ENMIENDA No. 2

LPN No. 01-2022-SEAPI-UNAH

“PAVIMENTACIÓN ESTACIONAMIENTO PRINCIPAL DEL CENTRO REGIONAL UNIVERSITARIO DEL LITORAL PACÍFICO UNAH-CURLP”

Contenido:
**PLANTA CONSTRUCTIVA DE
ESTACIONAMIENTOS,
CURLP**

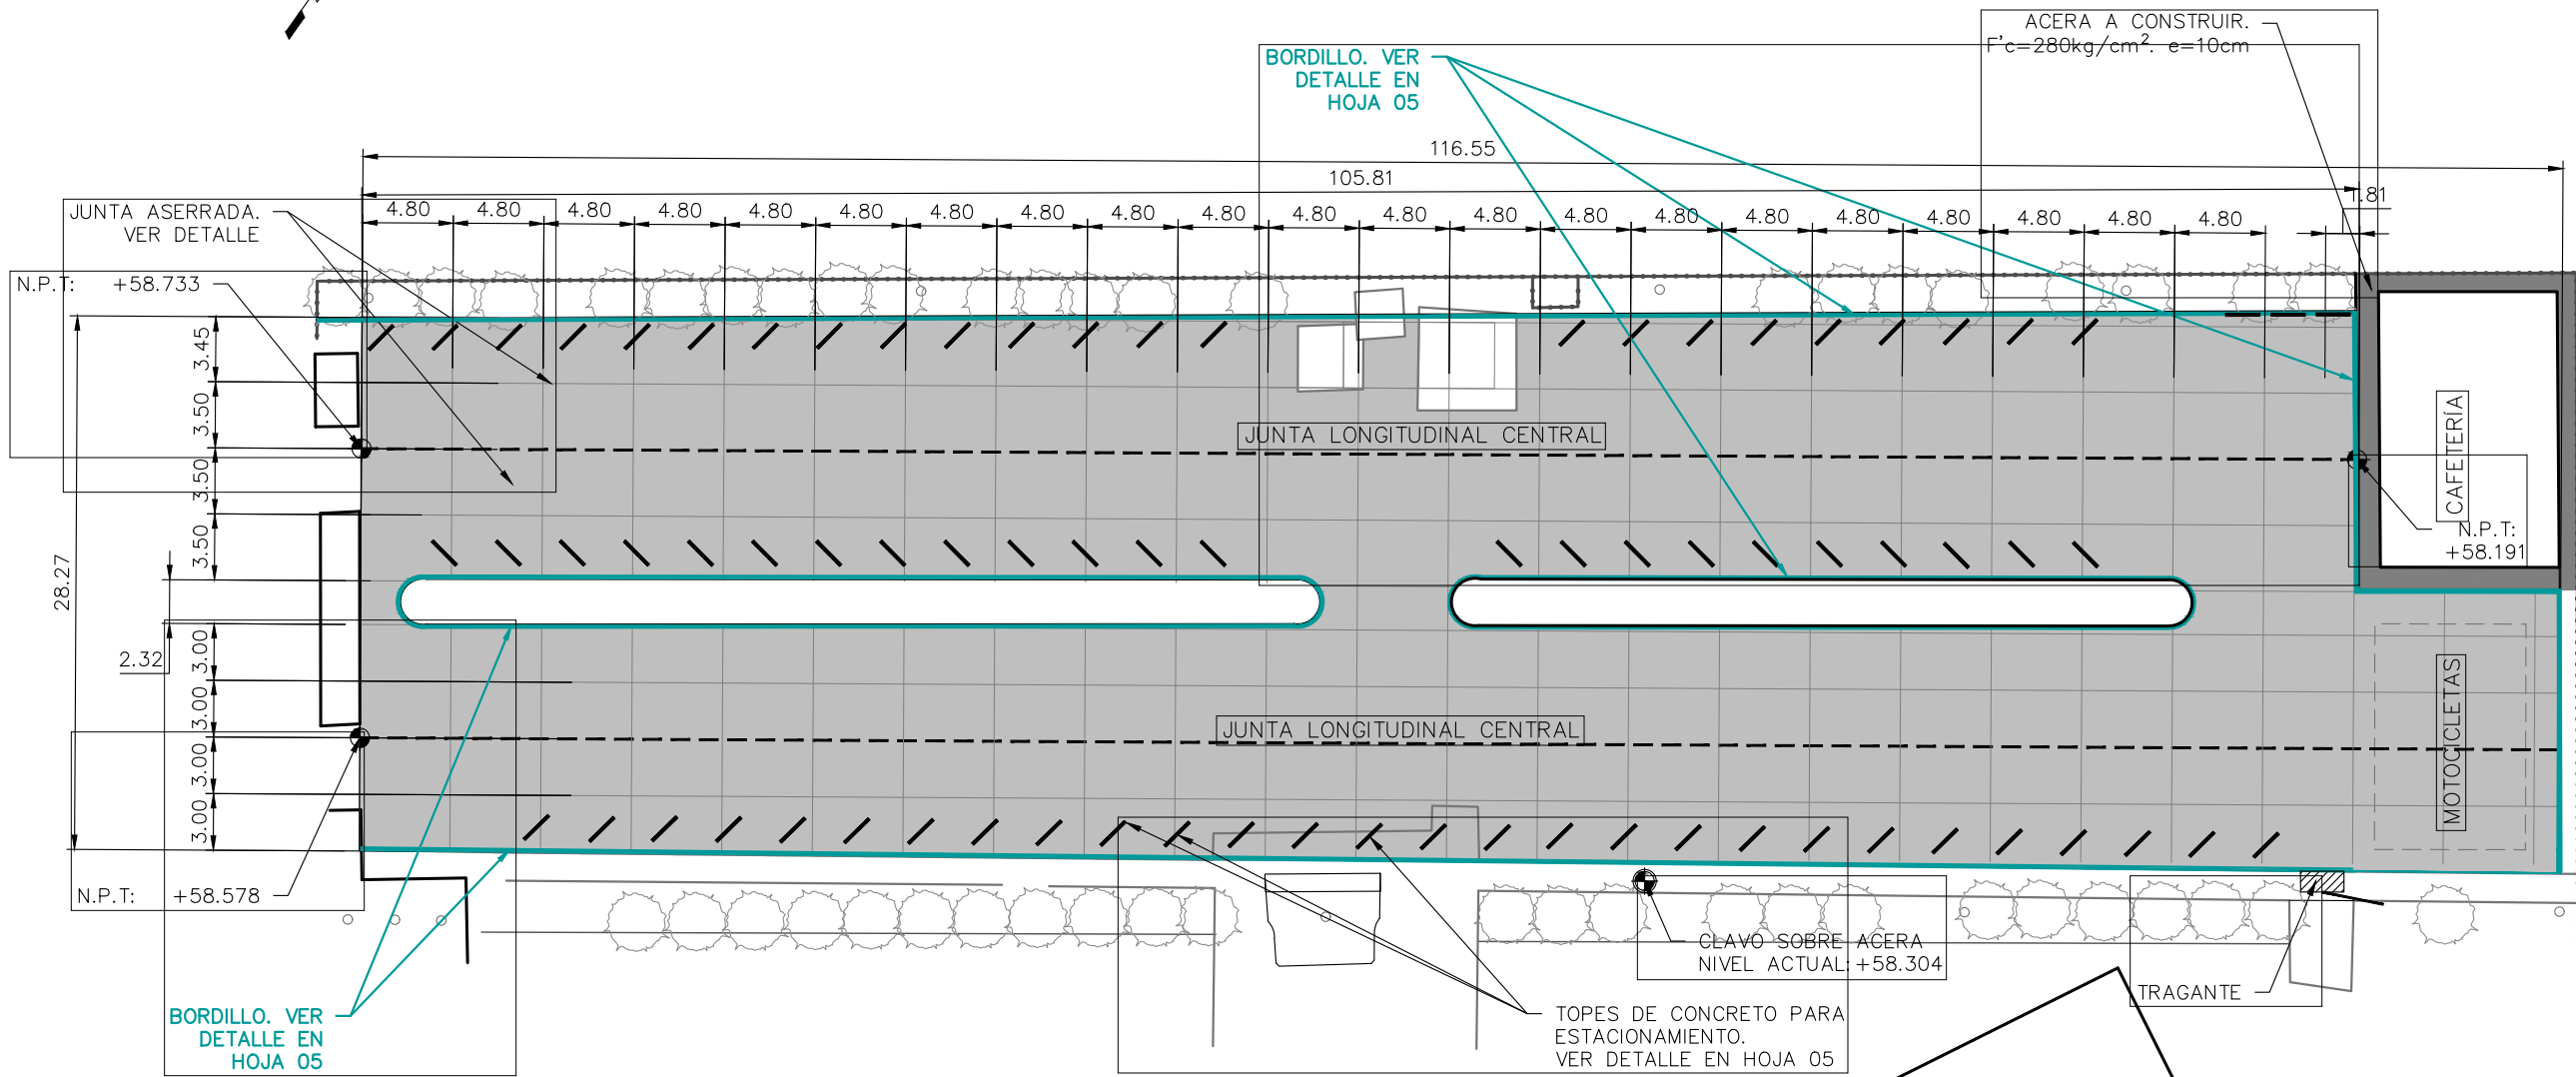
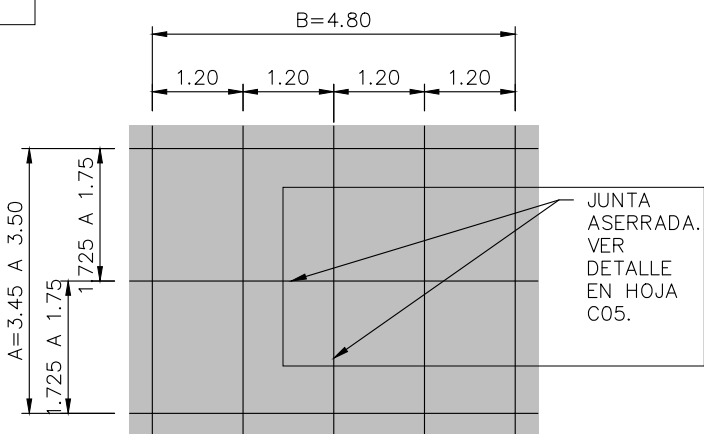
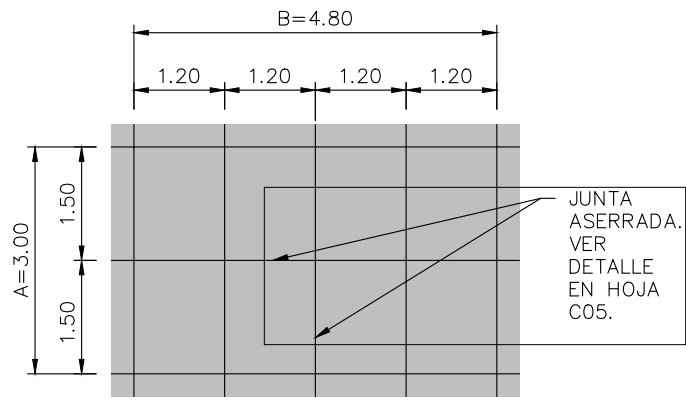
- a) Se modifica el **plano C03 Planta Constructiva de Estacionamiento CURLP** en vista que se agrega el detalle del espaciamiento de las Juntas Longitudinales y Juntas Transversales. Se adjunta plano.
- b) Se modifica el **plano C05 Detalles Constructivos** en vista que el texto que informa del revenimiento del concreto cambia, este deberá ajustarse entre 3 y 5 pulgadas. Se adjunta plano.
- c) Se modifica el **plano C06 Planta de Señalización** en vista que se elimina el acotamiento .
- d) del espaciamiento de las juntas longitudinales y transversales. Se adjunta plano.

b) Transferencia de carga. Los elementos para transferencia de cargas serán instalados únicamente en las **Juntas Longitudinales Centrales (Ver plano C03)**. Estos elementos de transferencia de carga consistirán en pasadores del material y tamaño especificado, espaciados en 30 cm. uno de otro y mantenidos en posición mediante una canasta de alambre o colocados mecánicamente. Los pasadores se colocarán a la profundidad indicada en los planos y serán paralelos a la superficie y al borde del pavimento con una tolerancia en su alineación de más o menos 6 mm. por pasador.
